Spolek „Za lepší životní prostředí“

Odvolání proti územnímu rozhodnutí pro umístění stavby „I/73 Bořitov – Svitávka“

Dne 5. 6. 2025 byla na úřední desce Jihomoravského kraje pod č. j. JMK 82783/2025 zveřejněna veřejná vyhláška datovaná dne 2. 6. 2025 s s územním rozhodnutím pro záměr nazvaný "I/73 Bořitov - Svitávka" (dále také jen „veřejná vyhláška“ nebo „územní rozhodnutí“).

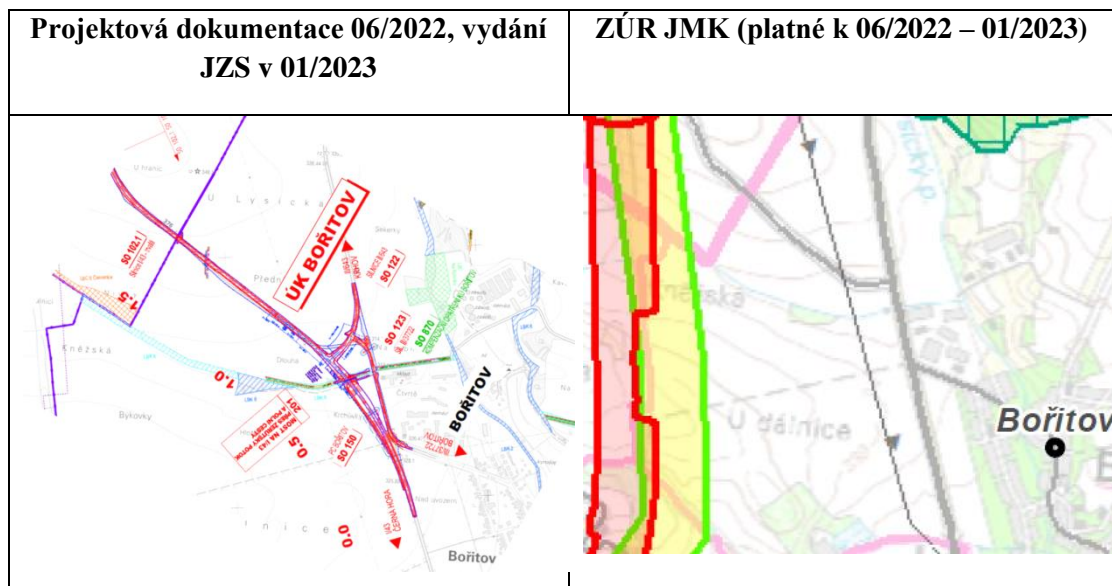
90 a) Vzniklá situace tak vede k tomu, že odvolatel požaduje přezkum předmětného stanoviska KrÚ OÚP č.j. JMK 10534/2023 ze dne 23. 01. 2023 s tím, že přezkumnému orgánu musí být předloženy všechny námitky k nesouladu s územně plánovacími dokumentacemi, jak je v řadě námitek (s grafickými reprezentacemi i bez nich) doloženo výše.

Vzhledem k výše odkazovanému rozsudku Krajského soudu v Brně ze dne 27. 6. 2025, č. j. 73 A 3/2024-274, kde rozhodl, že „Opatření obecné povahy – Změna č. 1 Územního plánu Bořitov, vydané zastupitelstvem obce Bořitov dne 19. 6. 2023, se dnem právní moci tohoto rozsudku ruší v části vymezení koridoru dopravní infrastruktury „DS41“ pro silnici I/43 a v části vymezení koridoru dopravní infrastruktury „DSÚKB“ pro úrovnňovou křižovatku Bořitov, a to včetně všech s nimi souvisejících staveb a opatření.“ Tím samotným je dáno, že vydané územní rozhodnutí v rozsudku výše uvedených výrokových bodů musí být zrušeno pro nesoulad s územně plánovací dokumentací. Takto vzniklou situaci o nesouladu s územně plánovací dokumentací nelze vzhledem k autoritativnímu rozhodnutí soudu nijak zpochybňovat nebo obcházet. Požadujeme ve smyslu ust. § 149 správního řadu, aby bylo toto závazné stanovisko zrušeno či změněno na nesouhlasné.

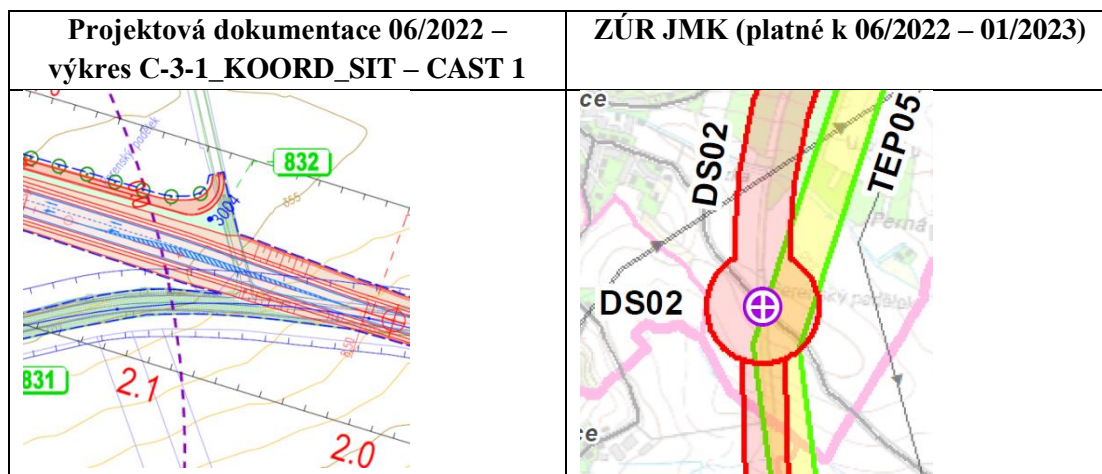
91 a) Vzniklá situace tak vede k tomu, že odvolatel požaduje přezkum předmětného stanoviska KrÚ OÚP č.j. JMK 10534/2023 ze dne 23. 01. 2023 s tím, že přezkumnému orgánu musí být předloženy všechny námitky k nesouladu s územně plánovacími dokumentacemi, jak je v řadě námitek (s grafickými reprezentacemi i bez nich) doloženo výše.

Vzhledem k výše odkazovanému rozsudku Krajského soudu v Brně ze dne 27. 6. 2025, č. j. 73 A 3/2024-274, kde rozhodl, že „Opatření obecné povahy – Změna č. 1 Územního plánu Bořitov, vydané zastupitelstvem obce Bořitov dne 19. 6. 2023, se dnem právní moci tohoto rozsudku ruší v části vymezení koridoru dopravní infrastruktury „DS41“ pro silnici I/43 a v části vymezení koridoru dopravní infrastruktury „DSÚKB“ pro úrovně křižovatku Bořitov, a to včetně všech s nimi souvisejících staveb a opatření.“ Tím samotným je dáno, že vydané územní rozhodnutí v rozsudku výše uvedených výrokových bodů musí být zrušeno pro nesoulad s územně plánovací dokumentací. Takto vzniklou situaci o nesouladu s územně plánovací dokumentací nelze vzhledem k autoritativnímu rozhodnutí soudu nijak zpochybňovat nebo obcházet. Požadujeme ve smyslu ust. § 149 správního řádu, aby bylo toto závazné stanovisko zrušeno či změněno na nesouhlasné.

Vadou také je, že na výkrese není vymezen zpřesněný koridor dle ÚP Lysice.

Projektová dokumentace 06/2022 – výkres C-3-4_KOORD_SIT – CAST 4	ZÚR JMK (platné k 06/2022 – 01/2023)

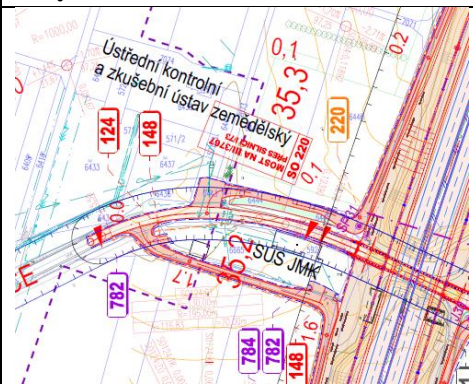
92 a) Vzniklá situace tak vede k tomu, že odvolatel požaduje přezkum předmětného stanoviska KrÚ OÚP č.j. JMK 10534/2023 ze dne 23.01.2023 s tím, že přezkumnému orgánu musí být předloženy všechny námitky k nesouladu s územně plánovacími dokumentacemi, jak je v řadě námitek (s grafickými reprezentacemi i bez nich) doloženo výše.

Vzhledem k výše odkazovanému rozsudku Krajského soudu v Brně ze dne 27. 6. 2025, č. j. 73 A 3/2024-274, kde rozhodl, že „Opatření obecné povahy – Změna č. 1 Územního plánu Bořitov, vydané zastupitelstvem obce Bořitov dne 19. 6. 2023, se dnem právní moci tohoto rozsudku ruší v části vymezení koridoru dopravní infrastruktury „DS41“ pro silnici I/43 a v části vymezení koridoru dopravní infrastruktury „DSÚKB“ pro úroveň křižovatku Bořitov, a to včetně všech s nimi souvisejících staveb a opatření.“ Tím samotným je dáno, že vydané územní rozhodnutí v rozsudku výše uvedených výrokových bodů musí být zrušeno pro nesoulad s územně plánovací dokumentací. Takto vzniklou situaci o nesouladu s územně plánovací dokumentací nelze vzhledem k autoritativnímu rozhodnutí soudu nijak zpochybňovat nebo obcházet. Požadujeme ve smyslu ust. § 149 správního řádu, aby bylo toto závazné stanovisko zrušeno či změněno na nesouhlasné.

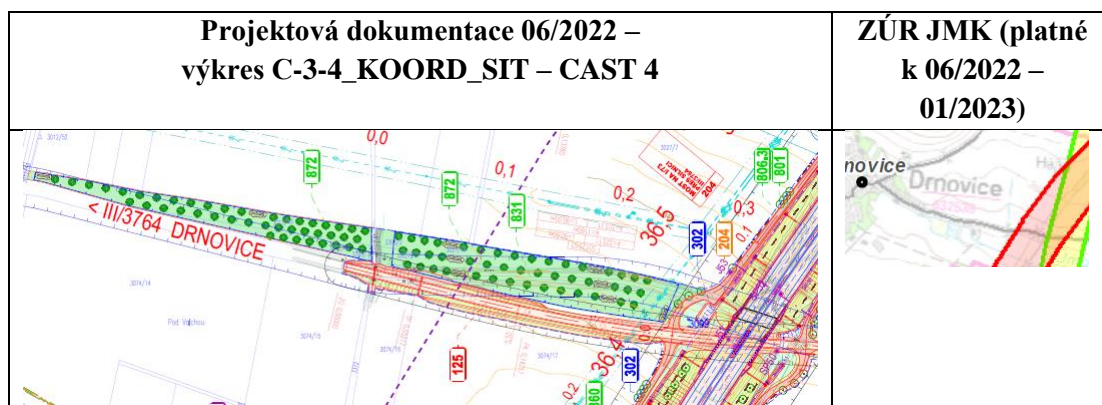
93 a) Vzniklá situace tak vede k tomu, že odvolatel požaduje přezkum předmětného stanoviska KrÚ OÚP č.j. JMK 10534/2023 ze dne 23.01.2023 s tím, že přezkumnému

Vzhledem k výše odkazovanému rozsudku Krajského soudu v Brně ze dne 27. 6. 2025, č. j. 73 A 3/2024-274, kde rozhodl, že „Opatření obecné povahy – Změna č. 1 Územního plánu Bořitov, vydané zastupitelstvem obce Bořitov dne 19. 6. 2023, se dnem právní moci tohoto rozsudku ruší v části vymezení koridoru dopravní infrastruktury „DS41“ pro silnici I/43 a v části vymezení koridoru dopravní infrastruktury „DSÚKB“ pro úrovnňovou křižovatku Bořitov, a to včetně všech s nimi souvisejících staveb a opatření.“ Tím samotným je dáno, že vydané územní rozhodnutí v rozsudku výše uvedených výrokových bodů musí být zrušeno pro nesoulad s územně plánovací dokumentací. Takto vzniklou situaci o nesouladu s územně plánovací dokumentací nelze vzhledem k autoritativnímu rozhodnutí soudu nijak zpochybňovat nebo obcházet. Požadujeme ve smyslu ust. § 149 správního radu, aby bylo toto závazné stanovisko zrušeno či změněno na nesouhlasné.

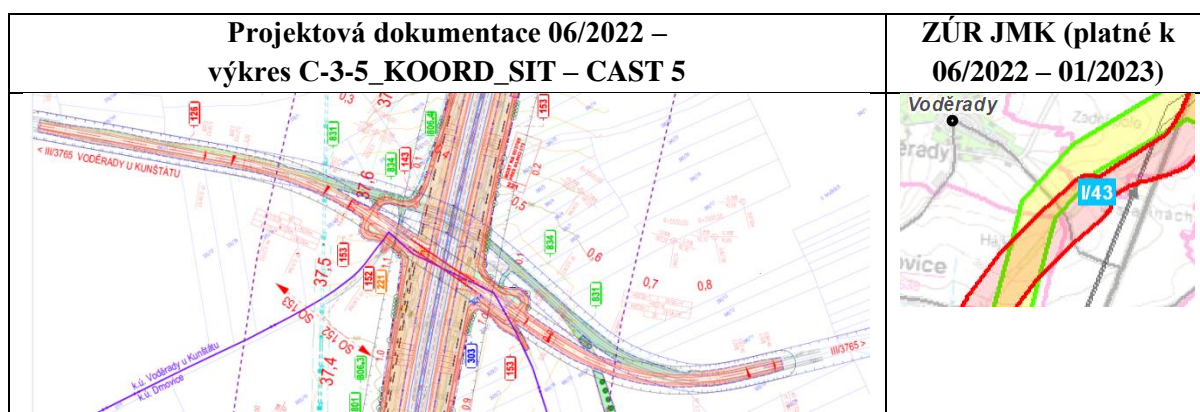
94 a) Vzniklá situace tak vede k tomu, že odvolatel požaduje přezkum předmětného stanoviska KrÚ OÚP č.j. JMK 10534/2023 ze dne 23.01.2023 s tím, že přezkumnému orgánu musí být předloženy všechny námitky k nesouladu s územně plánovacími dokumentacemi, jak je v řadě námitek (s grafickými reprezentacemi i bez nich) doloženo výše.

Vzhledem k výše odkazovanému rozsudku Krajského soudu v Brně ze dne 27. 6. 2025, č. j. 73 A 3/2024-274, kde rozhodl, že „Opatření obecné povahy – Změna č. 1 Územního plánu Bořitov, vydané zastupitelstvem obce Bořitov dne 19. 6. 2023, se dnem právní moci tohoto rozsudku ruší v části vymezení koridoru dopravní infrastruktury „DS41“ pro silnici I/43 a v části vymezení koridoru dopravní infrastruktury „DSÚKB“ pro úroňovou křižovatku Bořitov, a to včetně všech s nimi souvisejících staveb a opatření.“ Tím samotným je dáno, že vydané územní rozhodnutí v rozsudku výše uvedených výrokových bodů musí být zrušeno pro nesoulad s územně plánovací dokumentací. Takto vzniklou situaci o nesouladu s územně plánovací dokumentací nelze vzhledem k autoritativnímu rozhodnutí soudu nijak zpochybňovat nebo obcházet. Požadujeme ve smyslu ust. § 149 správního řadu, aby bylo toto závazné stanovisko zrušeno či změněno na nesouhlasné.

Projektová dokumentace 06/2022 – výkres C-3-6_KOORD_SIT – CAST 6	ZÚR JMK (platné k 06/2022 – 01/2023)

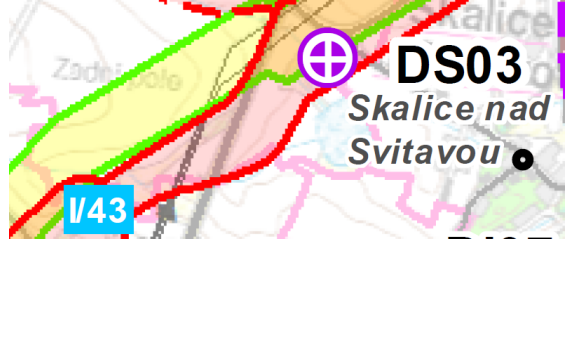
95 a) Vzniklá situace tak vede k tomu, že odvolatel požaduje přezkum předmětného stanoviska KrÚ OÚP č.j. JMK 10534/2023 ze dne 23.01.2023 s tím, že přezkumnému orgánu musí být předloženy všechny námitky k nesouladu s územně plánovacími dokumentacemi, jak je v řadě námitek (s grafickými reprezentacemi i bez nich) doloženo výše.

Vzhledem k výše odkazovanému rozsudku Krajského soudu v Brně ze dne 27. 6. 2025, č. j. 73 A 3/2024-274, kde rozhodl, že „Opatření obecné povahy – Změna č. 1 Územního plánu Bořítov, vydané zastupitelstvem obce Bořítov dne 19. 6. 2023, se dnem právní moci tohoto rozsudku ruší v části vymezení koridoru dopravní infrastruktury „DS41“ pro silnici I/43 a v části vymezení koridoru dopravní infrastruktury „DSÚKB“ pro úrovnovou křižovatku Bořítov, a to včetně všech s nimi souvisejících staveb a opatření.“ Tím samotným je dáno, že vydané územní rozhodnutí v rozsudku výše uvedených výrokových bodů musí být zrušeno pro nesoulad s územně plánovací dokumentací. Takto vzniklou situaci o nesouladu s územně plánovací dokumentací nelze vzhledem k autoritativnímu rozhodnutí soudu nijak zpochybňoval nebo obcházet. Požadujeme ve smyslu ust. § 149 správního radu, aby bylo toto závazné stanovisko zrušeno či změněno na nesouhlasné.

Projektová dokumentace 06/2022 – výkres C-3-6_KOORD_SIT – CAST 6	ZÚR JMK (platné k 06/2022 – 01/2023)

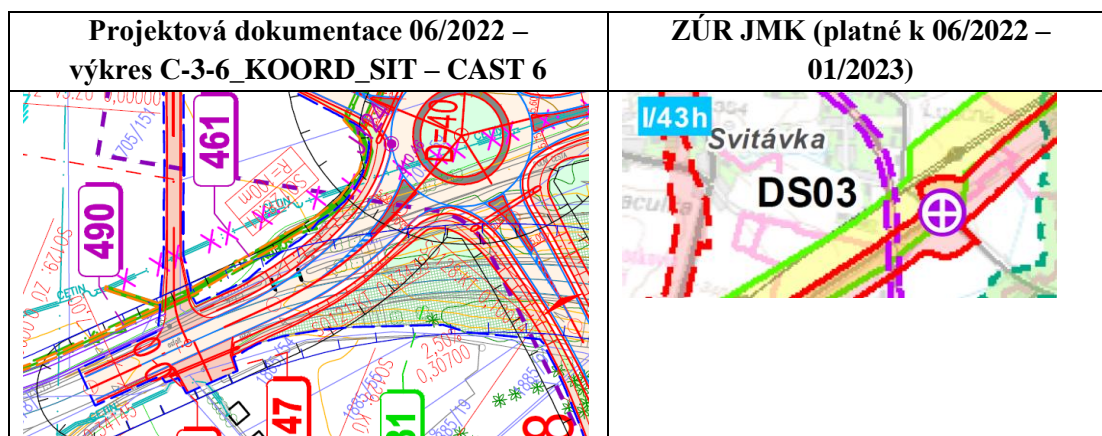
97 a) Vzniklá situace tak vede k tomu, že odvolatel požaduje přezkum předmětného stanoviska KrÚ OÚP č.j. JMK 10534/2023 ze dne 23.01.2023 s tím, že přezkumnému orgánu musí být předloženy všechny námitky k nesouladu s územně plánovacími dokumentacemi, jak je v řadě námitek (s grafickými reprezentacemi i bez nich) doloženo výše.

Vzhledem k výše odkazovanému rozsudku Krajského soudu v Brně ze dne 27. 6. 2025, č. j. 73 A 3/2024-274, kde rozhodl, že „Opatření obecné povahy – Změna č. 1 Územního plánu Bořitov, vydané zastupitelstvem obce Bořitov dne 19. 6. 2023, se dnem právní moci tohoto rozsudku ruší v části vymezení koridoru dopravní infrastruktury „DS41“ pro silnici I/43 a v části vymezení koridoru dopravní infrastruktury „DSÚKB“ pro úrovnovou křižovátku Bořitov, a to včetně všech s nimi souvisejících staveb a opatření.“ Tím samotným je dáno, že vydané územní rozhodnutí v rozsudku výše uvedených výrokových bodů musí být zrušeno pro nesoulad s územně plánovací dokumentací. Takto vzniklou situaci o nesouladu s územně plánovací dokumentací nelze vzhledem k autoritativnímu rozhodnutí soudu nijak zpochybňovat nebo obcházet. Požadujeme ve smyslu ust. § 149 správního radu, aby bylo toto závazné stanovisko zrušeno či změněno na nesouhlasné.

Projektová dokumentace 06/2022 – výkres C-3-6_KOORD_SIT – CAST 6	ÚP Bořítov (platný k 06/2022 – 01/2023)

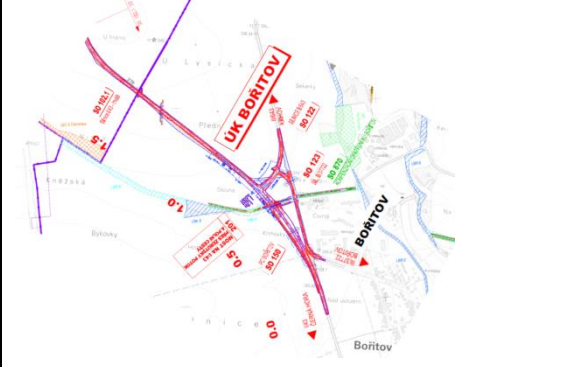
99 a) Vzniklá situace tak vede k tomu, že odvolatel požaduje přezkum předmětného stanoviska KrÚ OÚP č.j. JMK 10534/2023 ze dne 23.01.2023 s tím, že přezkumnému orgánu musí být předloženy všechny námítky k nesouladu s územně plánovacími dokumentacemi, jak je v řadě námitek (s grafickými reprezentacemi i bez nich) doloženo výše.

Vzhledem k výše odkazovanému rozsudku Krajského soudu v Brně ze dne 27. 6. 2025, č. j. 73 A 3/2024-274, kde rozhodl, že „Opatření obecné povahy – Změna č. 1 Územního

Schéma z PÚR ČR:

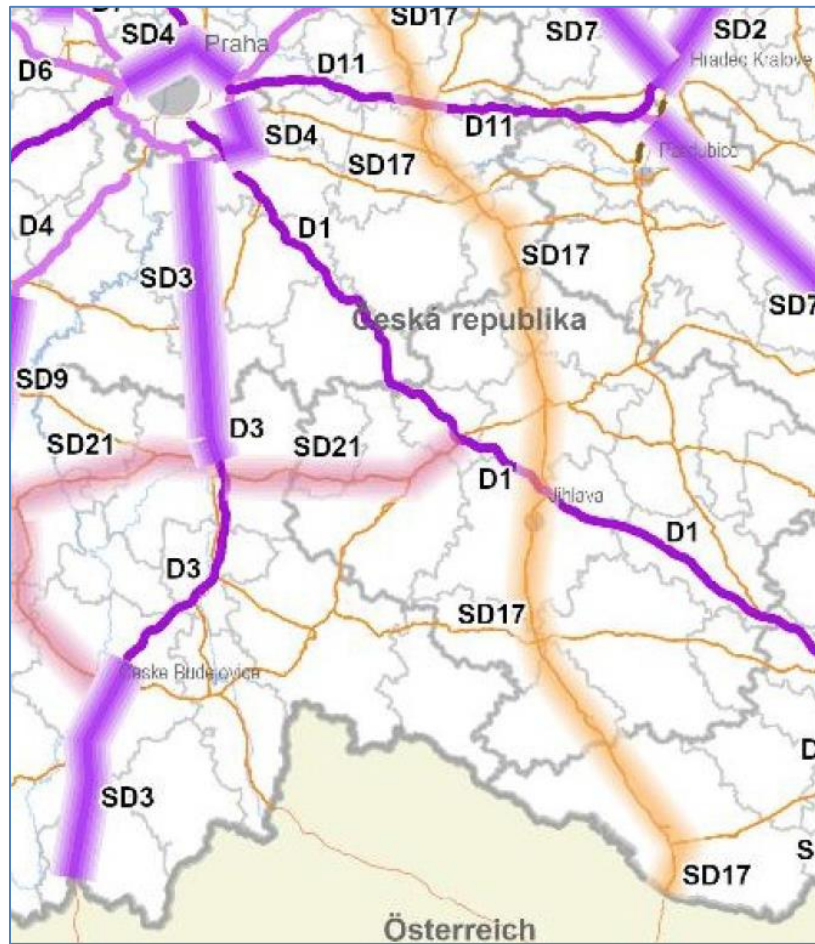
199. Nelze také přehlédnout nejjednodušší možné řešení spojení od Boskovic / Svitávky přes Bořitov ke Kuřimí, a to pouhou modernizací stávající komunikace I/43. Jedná se opět o projekt autorizovaného dopravního inženýra ing. Kalčíka, které je znám Krajskému úřadu JMK, neb mu byl předán jako podklad pro územní plánování. Tento projekt vychází z toho, že zásadním problémem na trase stávající komunikace I/43 Brno – Svitavy je vznik kongescí díky úzkému hrdlu tvořeného průtahy obcí Lipůvka – Lažany. Pro úspěšné řešení úzkého hradla je tento projekt nazván podle něj, tedy „I/43 *Optimalizace trasy Odstranění úzkého hrdla Lipůvka - Lažany - Závist*“, zahrnuje celou trasu včetně úseku Bořitov – křižovatku stávající I/43 se silnicí k obci Svitávka. Při odstranění předmětného úzkého hrdla se docílí situace, **že I/43 v úseku od Boskovic až po severní hranici správního území města Brna nebude průtahem žádného zastavěného území.** Je až s podivem, že po desetiletí tento problém s vysokou prioritou neřešil. V úseku Bořitov – křižovatku stávající I/43 se silnicí k obci Svitávka komunikace I/43 řešení sleduje koridor stávající I/43, která je nyní modernizována na několika místech (a další modernizace jsou na úseku jižně od Bořitova). Je to tedy perspektivní do budoucnosti hledící ekonomicky úsporný projekt, kde by v porovnání s I/73 nedošlo k téměř žádným novým záborům půdy a dotčení přírody. Rozhodně by zde nebylo prakticky žádné kácení, což je v doslova dramatickém kontrastu k neuvěřitelnému rozsahu kácení 2 539 ks stromů a 217799 m² zapojených porostů dřevin (a kde se jedná o 80 let stabilizované území bez lidského zásahu, s množstvím cenných biotopů a chráněných živočichů). **Tedy tento ekologicko/ekonomický projekt nelze pominout a musí být zváženo jako možné jiné uspokojivé řešení.** Přitom námitkou nemůže být ani otázka zapojení do sítě TEN-T. Od doby, kdy komunikace 43 (Hitlerova dálnice) byla v očích politiků jediným spojením sever – jih se situace dávno změnila a místo trasování Hitlerovy dálnice do míst, kde nejsou žádné zdroje / cíle dopravy, existuje v Police územního rozvoje ČR od roku 2015 jiná, dopravně mnohem vhodnější trasa sever – jih, a to trasa napojená na celou řadu velkých měst - SD17 s vymezením „Silnice I. třídy I/38 úsek (Mladá Boleslav)–D10–Nymburk–Poděbrady–D11–Kolín–Čáslav–Golčův Jeníkov–Havlíčkův Brod–D1–Jihlava–Znojmo–Hatě–hranice ČR/Rakousko (–Wien)“, která je v PÚR ČR indikovaná pro „minimalizaci dopadu na životní prostředí“ – viz schéma z PÚR ČR. Nezanedbatelným faktem je, že původně dálnice D43 byla, a to logicky, degradována na silnici I. třídy. To by se také mělo projevit v novém posouzení všech souvislostí, včetně změn v PÚR ČR. Nelze také přehlédnout plány rezortu dopravy po další období, kde komunikace od Jihlavy směrem k Hradci Králové a Pardubicím představuje novou prioritu. K tomu druhý obrázek níže.
